**敦賀発電所 2 号機
審査資料の不適合事案を踏まえた
審査資料の記載内容の信頼性の確保について**

2021年10月26日

日本原子力発電株式会社

本資料では、敦賀発電所 2 号炉 新規制基準適合性審査（地質・地質構造）における審査資料のうち、ボーリングコア柱状図記事欄の記載に係る事案に関し、原子力規制検査（令和3年10月4日～）において、当社が説明した内容と、当社が取り組んでいる改善活動の内容について報告する。

図4-1 更に元となるデータとの差異の確認関係図（6孔）

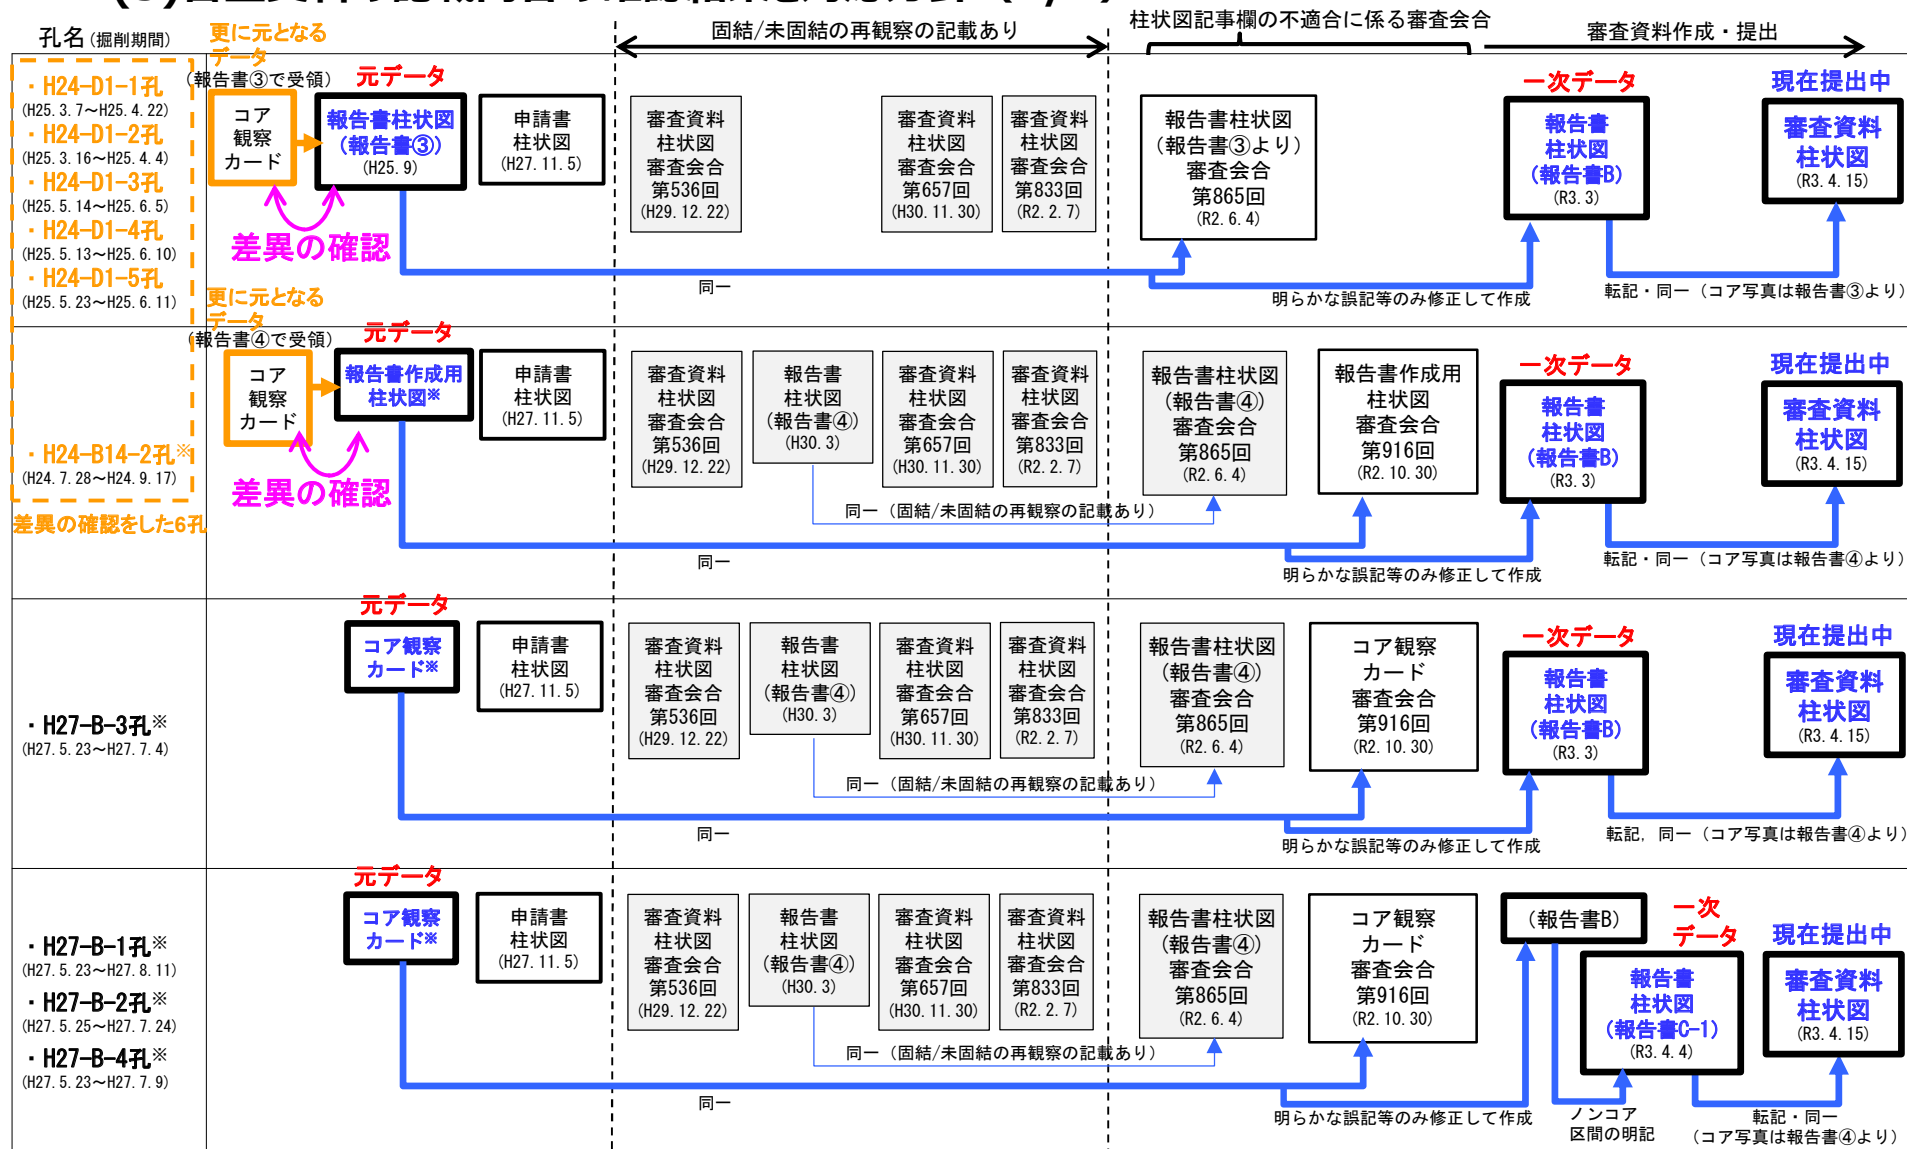
- 原子力規制検査において、調査データのトレーサビリティの観点から、報告書柱状図と報告書作成用柱状図（以下「報告書柱状図等」）を元データとして作成しているボーリング柱状図（計6孔）について、更に元となるデータであるコア観察カードの記載との差異について確認を行った。
- 差異の確認を行った範囲を図4-1に示す。

- 今回の検査の記録等の抜き取り確認において、3ヶ所の差異についてご指摘があり、当社として確認を行った。
- ご指摘のあった3箇所について確認をした結果、3ヶ所のうち2ヶ所については報告書柱状図等の誤記等（誤記、記載漏れ）に該当すると確認した。確認結果を図4-2-1～図4-2-3に示す。

- 計6孔全体について確認を行った。差異の確認に当たっては、
 - a.報告書柱状図等とコア観察カードのそれぞれに記載はあるが値や内容が異なる箇所
 - b.報告書柱状図等に記載はあるがコア観察カードに記載がない箇所
 - c.コア観察カードに記載はあるが報告書柱状図等に記載がない箇所を抽出し、それらが、報告書柱状図等の誤記等に該当するか否かを確認した。
- 確認の結果、報告書柱状図等の誤記等に該当する箇所が13ヶ所あることを確認した（①の2ヶ所を含む）。なお、このうちの2ヶ所については、現在提出している審査資料のボーリング柱状図ではすでに修正済である。
- 確認結果を表4-1に示す。

図4-2-3 差異の確認結果
(H24-B14-2孔 深度47.37～47.40m (破砕部))

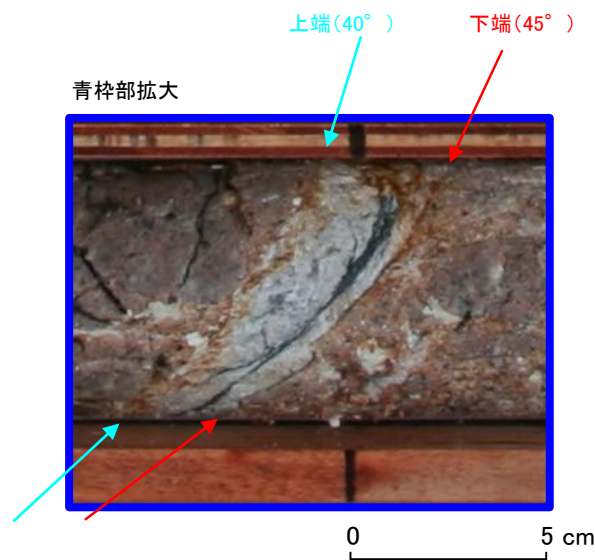
【指摘】コア観察カードには下端境界の角度の記載があるが、報告書作成用柱状図には記載がない。

- ・ コア写真では、破砕部の上端、下端とも境界は明瞭で、下端境界は凹凸があるが、45°という値は写真と整合的である。
- ・ 上記の状況から、下端境界の45°は柱状図への記載漏れである。
- ・ 当該箇所については、現在提出している審査資料のボーリング柱状図を修正する。
